Ministero dell'Ambiente e della Tutela dei Territori
del Mare – Direzione Generale Valutazioni Ambientali

OGGETTO: Legge obiettivo ex art, 166, 167, 170, 171, 182 del d.lgs 163/2006 - Art.18 l.r. 40/1998. Nuovo Collegamento Ferroviario Torino - Lione, Parte Comune Italo Francese - Tratta In Territorio Italiano. Progetto definitivo Prima Fase - Completamento del Programma di Risoluzione delle Interferenze - Progetti Definitivi dell'Autoporto della Società Sitaf e di Guida sicura della società Consepi.
Convocazione 2° riunione di Conferenza di Servizi.

OGGETTO: Nuovo collegamento ferroviario Torino-Lione - Parte comune Italo - Francese, tratta in territorio Italiano - Progetto definitivo - Prima fase.

OGGETTO: NUOVO COLLEGAMENTO FERROVIARIO TORINO-LIONE - PARTE COMUNE ITALO - FRANCESE, TRATTA IN TERRITORIO ITALIANO - PROGETTO DEFINITIVO - PRIMA FASE. ESPRESSIONE DI PARERE NELL'AMBITO DELLA PROCEDURA DI V.I.A. DI COMPETENZA STATALE AI SENSI DELL'ART. 18 LR N. 40/98 , LEGGE OBIETTIVO EX ARTT.166 , 167 E 182 DEL D.LGS. 163/2006
PROPONENTE: LTF SAS

Allegato 1 – Viabilità provinciale: proposta nuova soluzione progettuale

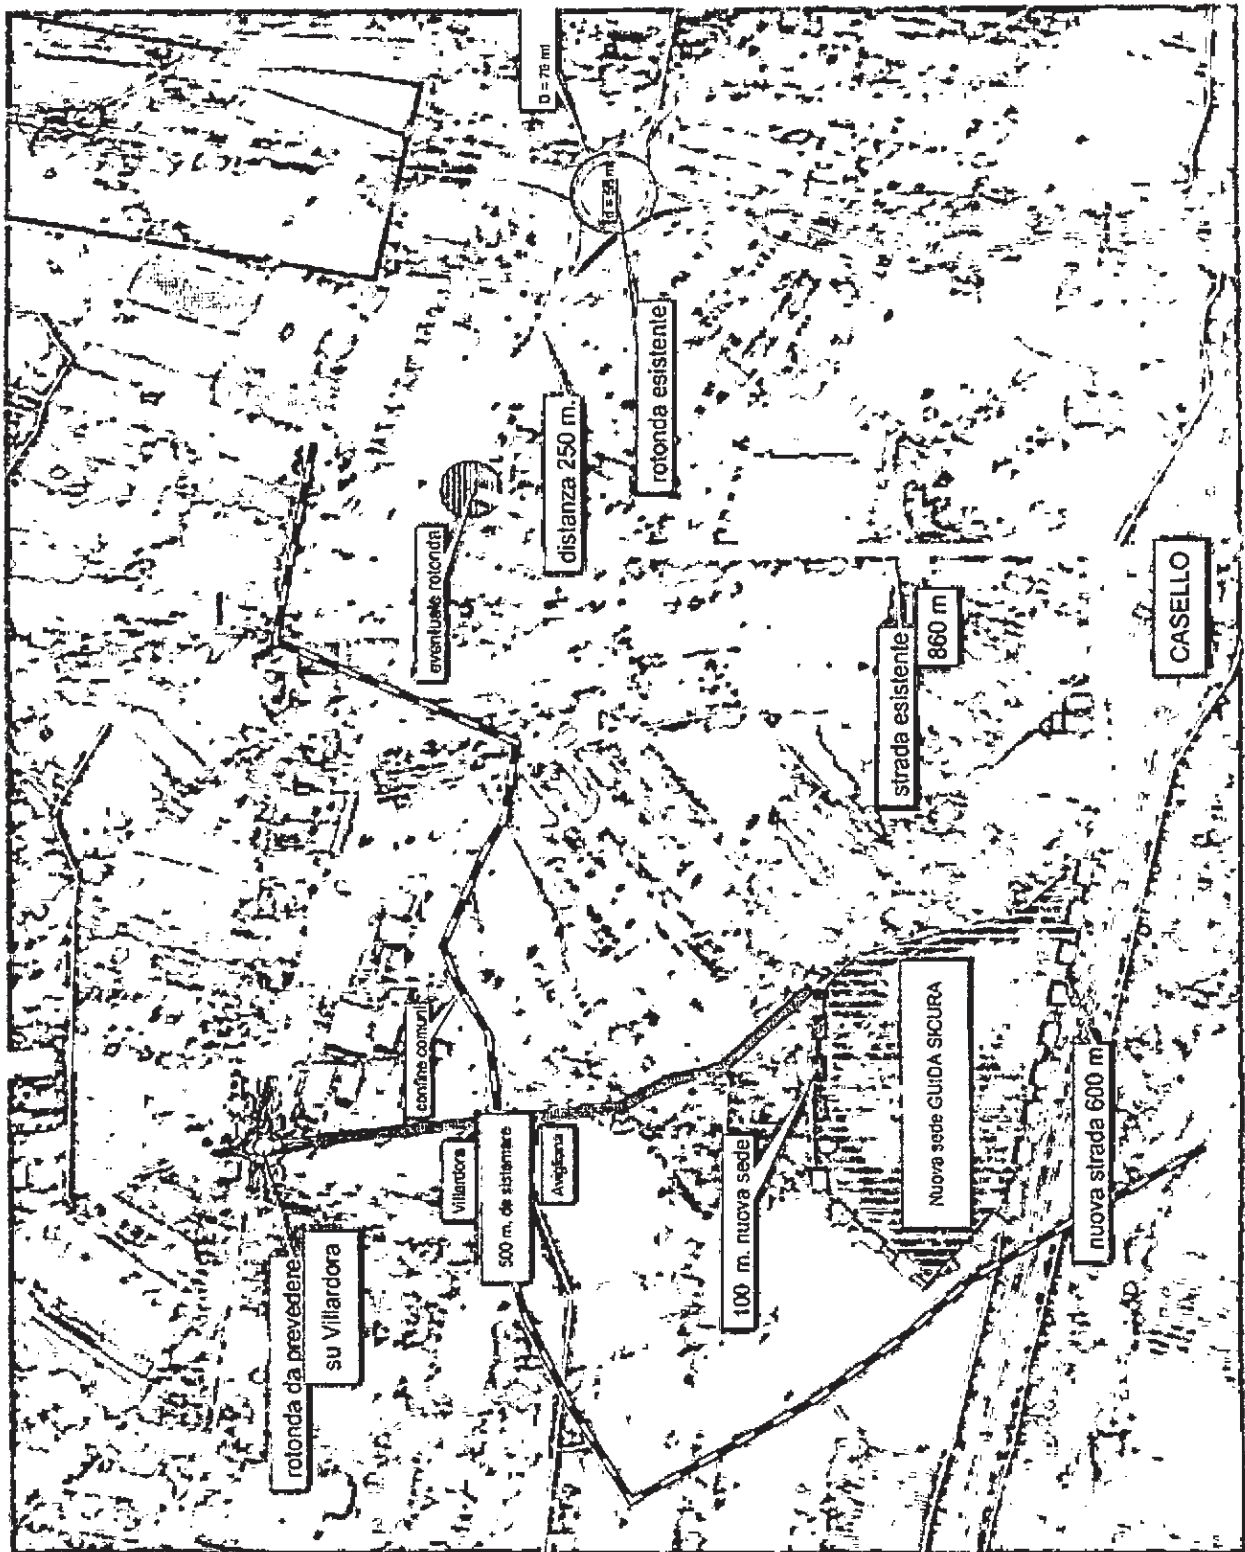
Tale soluzione necessita di integrazioni e verifiche tecniche da parte dei progettisti, relativamente all'intersezione utilizzata sulla SP 24, in relazione al traffico atteso da e per l'area (in particolare in caso di eventi e/o manifestazioni particolari), prevedendo e valutando espressamente interventi di adeguamento dell'intersezione (ai sensi del DM 19.04.2006 preferibilmente con soluzioni a rotatoria di tipologia simile a quelle caratterizzanti la tratta ed eseguite negli ultimi anni da questo Ente).

Si richiede di valutare la realizzazione di una nuova rotatoria all'incrocio tra la SP24 e Via Cumine e creare un accesso diretto alla Pista di guida Sicura tramite l'adeguamento della strada esistente.

Si allega, per maggiore chiarezza, un elaborato grafico esplicativo della soluzione prospettata – Allegato 1.

Figura 1 – Difesa spondale nel tratto interessato dalla galleria artificiale della SP24

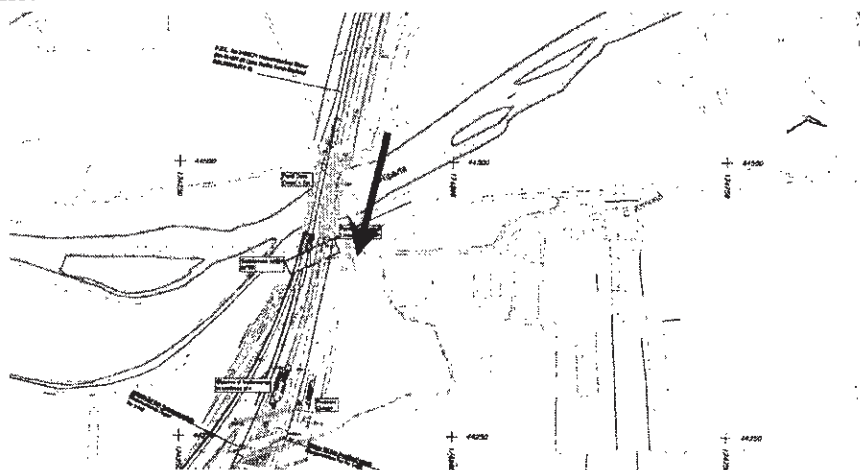
- inserimento nel progetto della sistemazione incrocio tra la S.P. n. 24 e la strada di collegamento con la S.S. n. 25 alla km. 53+500, mediante la realizzazione di una rotonda con diametro adeguato;
- inserimento nel progetto della sistemazione incrocio tra la S.P. 24 con la S.P. 207 alla km. 53+300 mediante la realizzazione di una rotonda con un diametro adeguato;
- non è stata presa in considerazione la realizzazione della difesa spondale del tratto di S.P. n. 24 posto in adiacenza della Dora Riparia.

Per quanto riguarda i primi due adeguamenti si ritiene che, **ancorchè esterni al perimetro del progetto, essi siano necessari per un adeguato inserimento territoriale ed ambientale dell'opera in esame**, pertanto si richiede che vengano contemplati nelle successive fasi della progettazione.

Infine il terzo intervento (difesa spondale) non risulta affatto esterno al perimetro (fig. 1) e la richiesta della sua realizzazione deriva dalla scelta progettuale di creare un tratto di galleria artificiale di lunghezza 46 m sulla SP24 in corrispondenza dell'attraversamento del nuovo ponte ferroviario sulla Dora, in ambito critico da un punto di vista idraulico. Con riferimento alla necessità di difesa dello specifico tratto stradale da eventuali esondazioni, si richiede che nelle successive fasi della progettazione venga prevista la realizzazione dell'intervento di cui sopra.
